ГОСТ 19311—73

КРЫШКИ ДЛЯ ЦЕНТРОБЕЖНЫХ ИЗЛОЖНИЦ

Конструкция и размеры

Изменение № 1 ГОСТ 19341—73 Крышки для центробежных изложниц. Конструкция и размеры

Исполнение 1 ▽3 (▽)

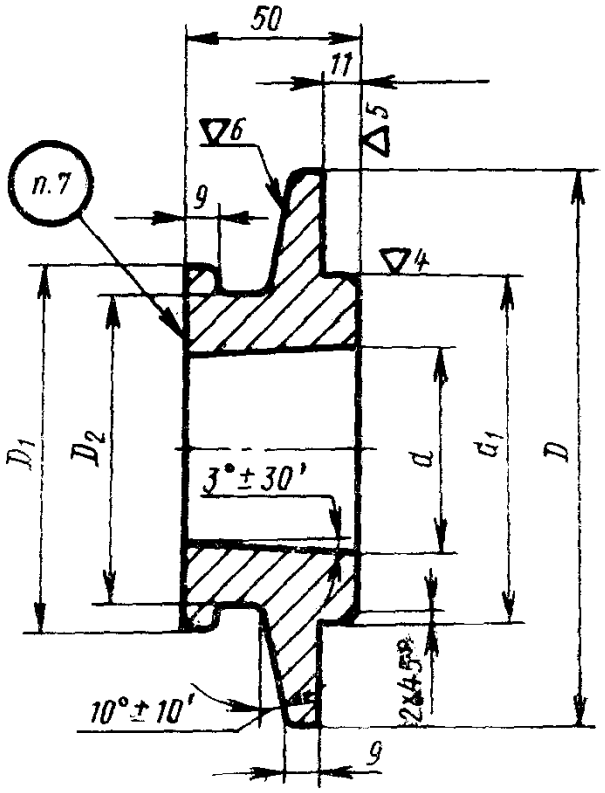
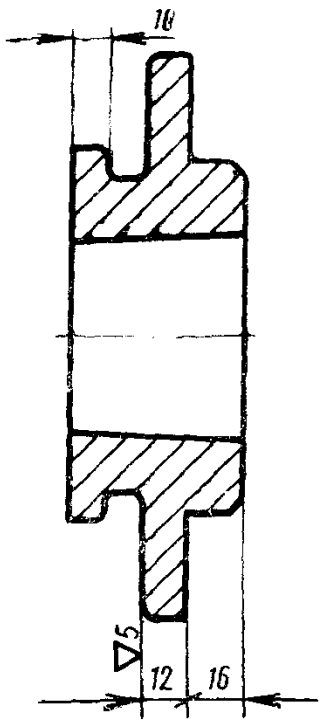
Пункт 3. Заменить обозначения шероховатости: $\nabla 3\,(\nabla)$ на $\overset{12,5}{\sqrt{}}\,(\sqrt{})$;

$\nabla 4$ на $\overset{6,3}{\sqrt{}}$; $\nabla 5$ на $\overset{3,2}{\sqrt{}}$; $\nabla 6$ на $\overset{2,5}{\sqrt{}}$.
